**Fra:** noreply@blivhoert.kk.dk  
**Sendt:** 7. september 2012 12:25  
**Til:** TMF-Bydesign  
**Emne:** Høringssvar: Skjolds Plads Metrostationsplads (2012-80799). Afsender: Arne Ziebell Olsen

**Vedr. forslag til lokalplan "Skjolds Plads Metrostationsplads"**

## **Vedrørende forslag til lokalplan ved Skjolds Plads Metrostationsplads**

**Høringssvar fra Nørrebro Lokaludvalg vedr. de af kommunen/Metroselskabet udarbejdede lokalplansforslag for de 4 metrostationer på Nørrebro – Høringssvaret er udarbejdet på baggrund af lokalplanshøringen/borgermøder 28. august og d. 6. september 2012.**

## Bemærkning / forslag 1

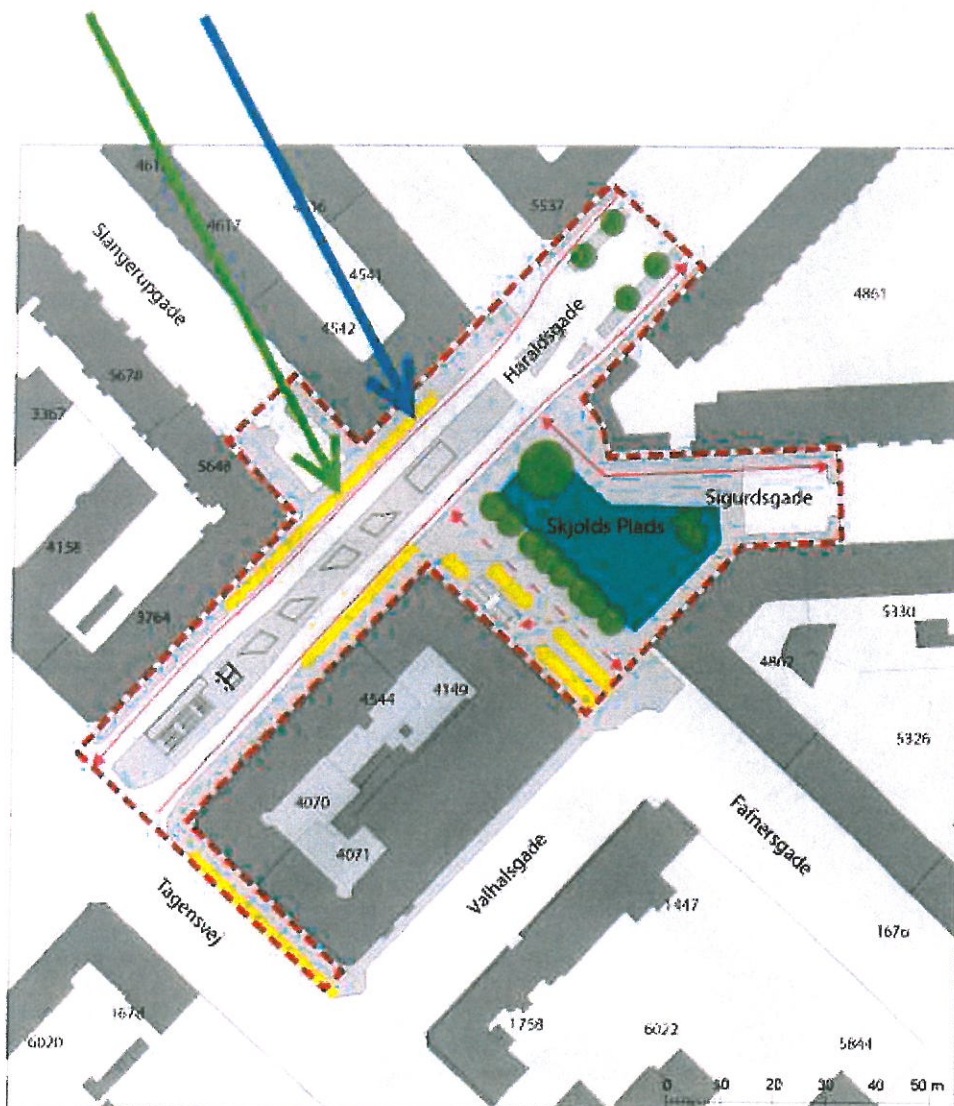
Det fremgår af lokalplansforslaget, at det med grøn cirkel markeret område i billedet nedenfor er en del af forslaget, men det fremgår ikke af forslaget, hvad der skal ske med området. Vi vil derfor henstille til, at dette område reetableres som det var inden metrobyggeriet, eller alternativt, at der udarbejdes et forslag til, hvad der skal ske med området, og at der dernæst kommer en ny offentlig høring.

Ligeledes ønsker vi svar på, om ikke (i det mindste en del af) det markerede område tilhører AB Brynhilde.

## Bemærkning / forslag 2

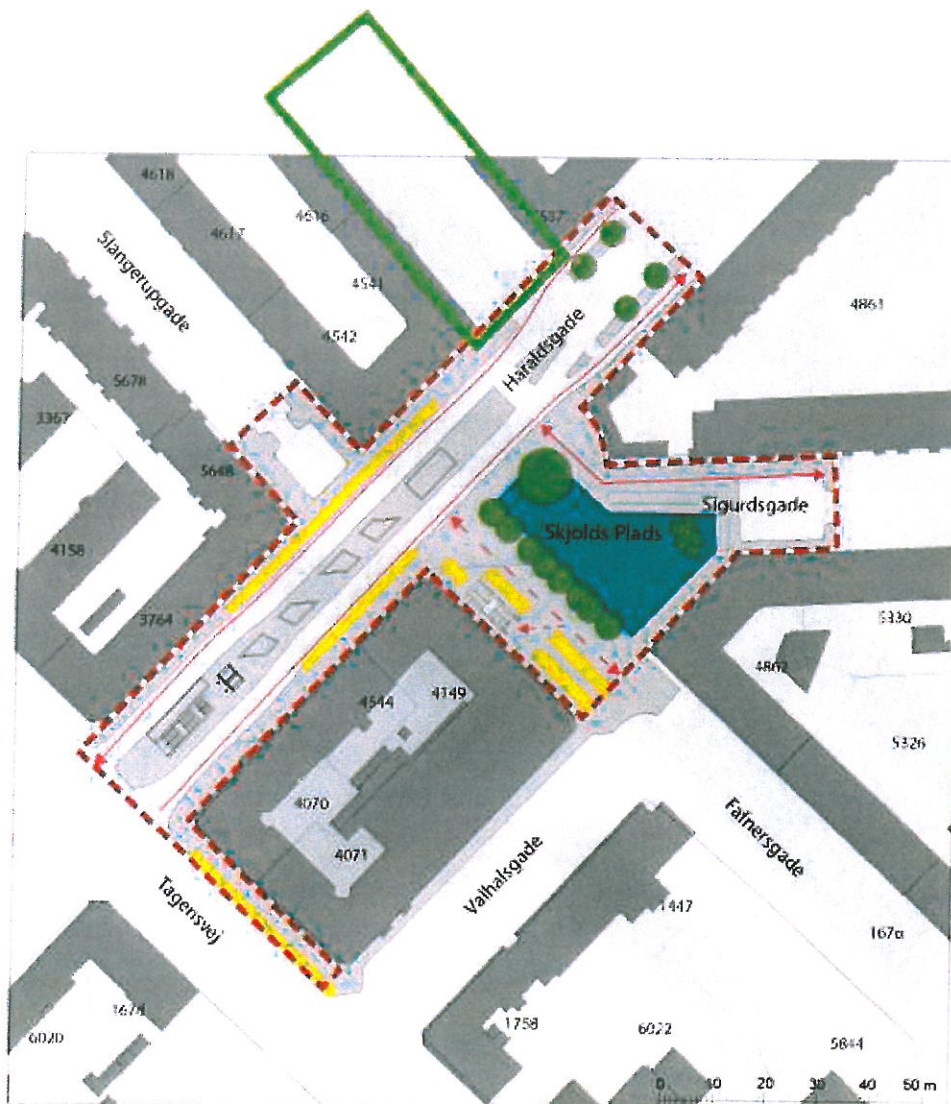
Af lokalplansforslaget fremgår det, at der skal være zone for cykelparkering udfor Slingerupgade, som markeret ved den grønne pil på billedet nedenfor. Hvis planen vedtages i uændret form, vil det betyde at en del cyklister fra Slingerupgade, som drejer til højre ad Haraldsgade (i retning mod Tagensvej), uvægerligt vil cykle på fortovet, indtil de kan komme ud på cykelstien. Det samme gælder for cyklister fra Haraldsgade, som vil dreje ned ad Slingerupgade.

Det foreslås derfor, at der etableres et hul i cykelparkeringen ved den grønne pil, således at cyklister har mulighed for at komme fra Haraldsgade til Slingerupgade og omvendt uden at cykle på fortovene.

For at lette adgangen til Skjolds Plads for fodgængere fra Haraldsgade 7, samt Slingerupgade, foreslås at zonen for cykelparkering forkortes, således at den ikke strækker sig længere end stationselementet, og derved stopper ved den blå pil.
